Графическая фиксация нарушений на чертежах

Сопоставлены проектная документация АНО/150321/1-П-ИОС5.4.2 и рабочая документация АНО/150321/1-РД-ОВ1, АНО/150321/1-РД-ОВ2.1. Разметка показывает конкретные зоны, подтверждающие три пункта предоставленного перечня нарушений.

Нарушение 3. Помещение 314

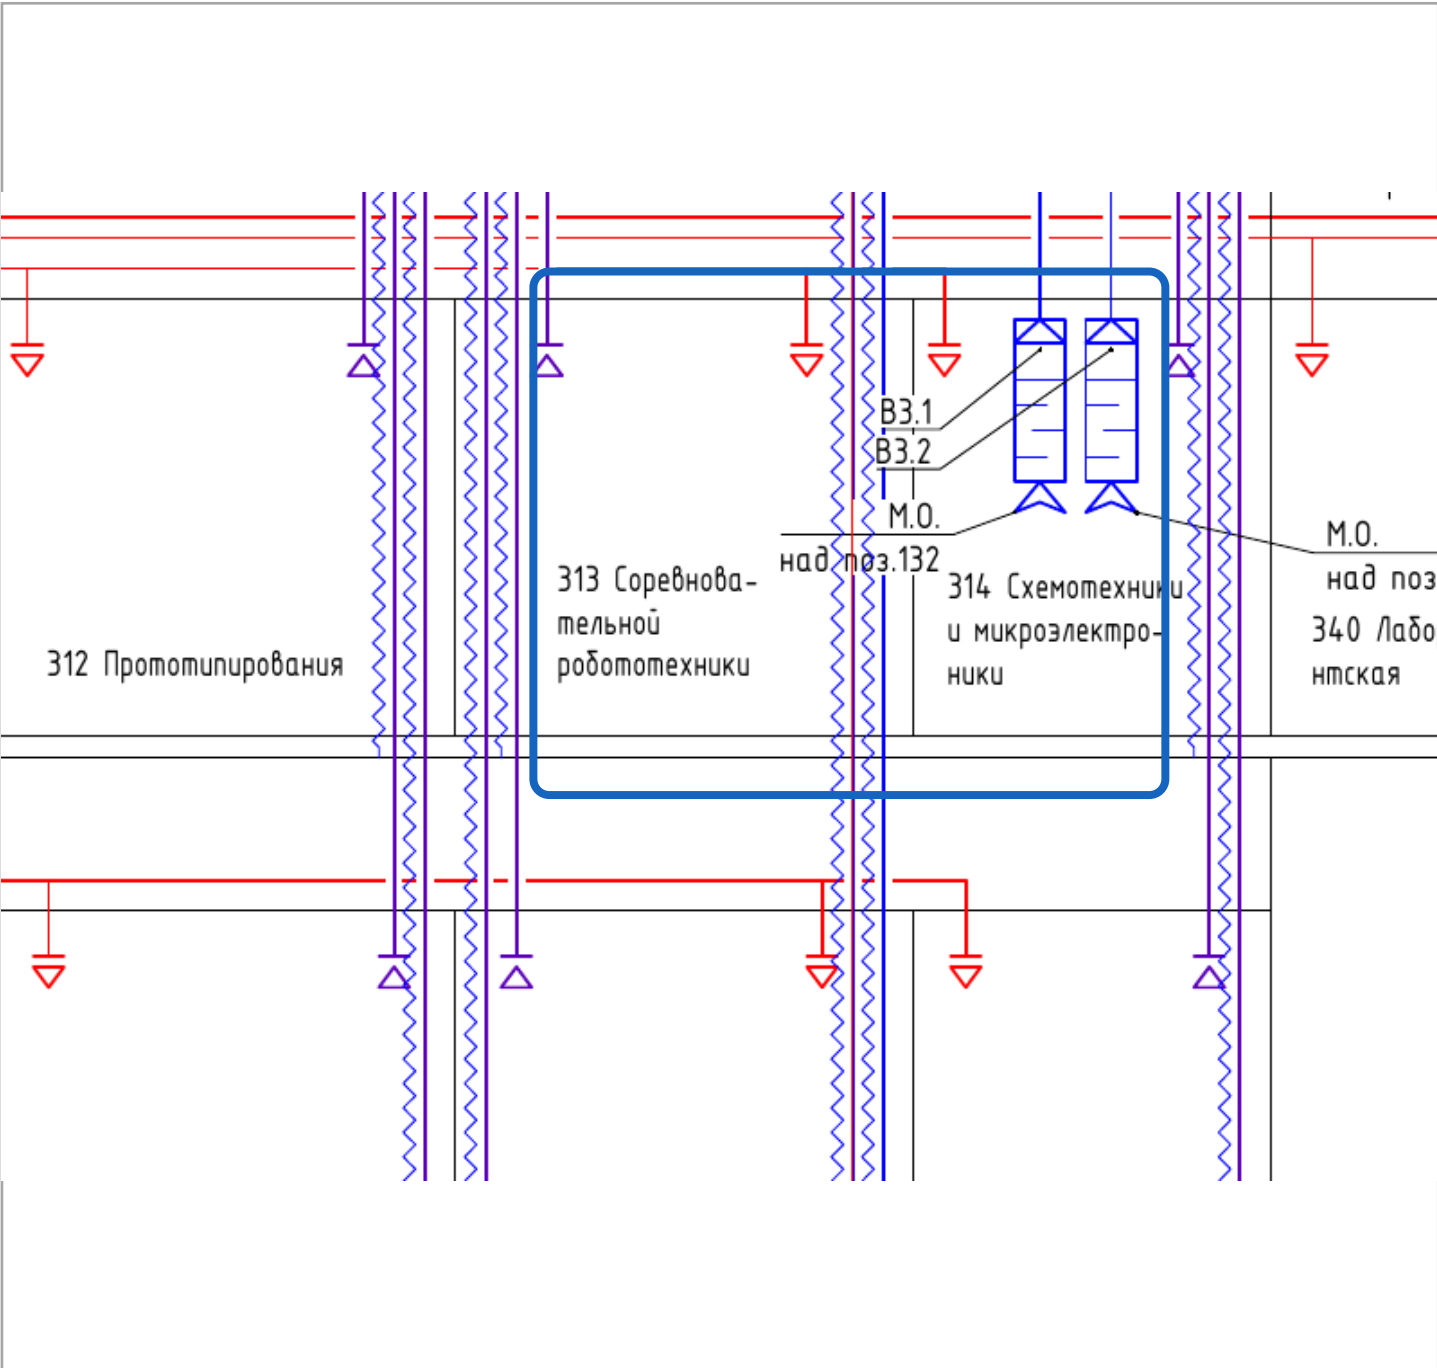
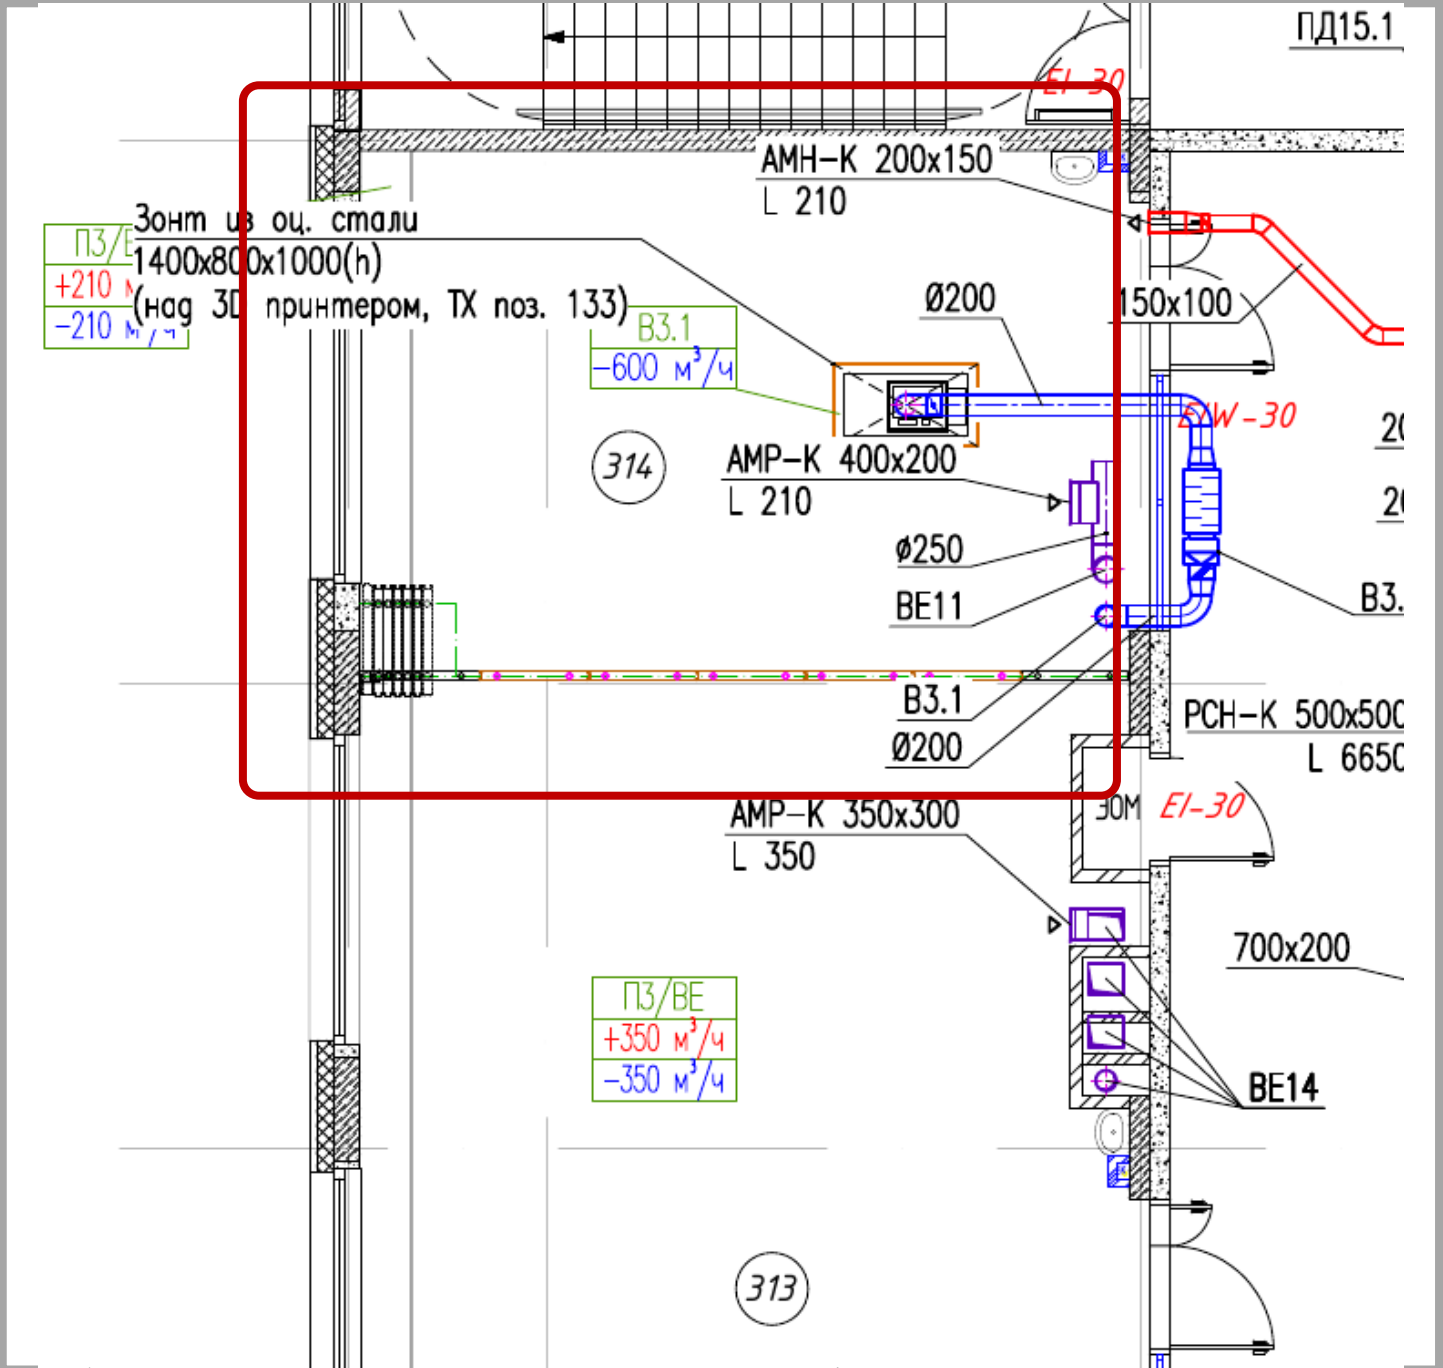
Для помещения 314 предусмотрены две ветви B3.1 и B3.2 к местным отсосам.

В рабочем плане помещения 314 показана иная конфигурация системы B3.

Состав и трассировка вытяжных ветвей помещения 314 отличаются от решения, показанного на листе 10 ПД.
